**Projet de parc éolien (repowering) sur les communes d'Escales et
Conilhac Corbières
déposé par CERS Holding**

**Avis de l'Autorité environnementale
sur le dossier présentant le projet et comprenant l'étude d'impact
(articles L122-1 et suivants du Code de l'environnement)**

N° saisine: 2019-7428
Avis émis le : 13 juin 2019

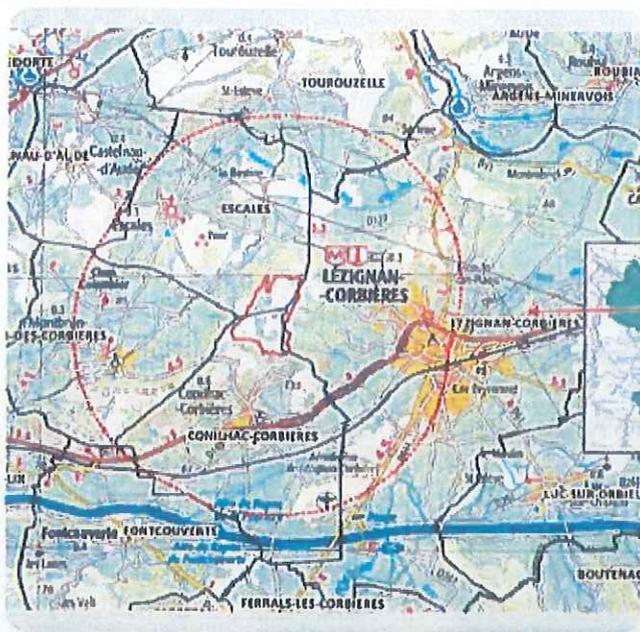
Par exemple, ci-dessous est présentée la cartographie de la flore protégée dans les limites de l'aire d'étude immédiate. Les éoliennes existantes (représentées par les petits points blancs sur la carte) sont positionnées de part et d'autre de la limite ouest (la piste d'accès) et on ne dispose pas d'information sur la flore protégée au-delà de cette limite. La même remarque peut être formulée pour les habitats, ou encore la petite faune.

La MRAe estime que l'état initial doit nécessairement inclure les éoliennes des parcs existants et inventorier les zones plus à l'ouest, au-delà des contours de l'aire d'étude définie initialement, pour rendre compte de la réalité de l'utilisation de l'ensemble du site par les espèces volantes et de l'ensemble des sensibilités au sol, car le secteur doit être largement remanié par le démantèlement de l'existant et l'implantation des nouvelles éoliennes.
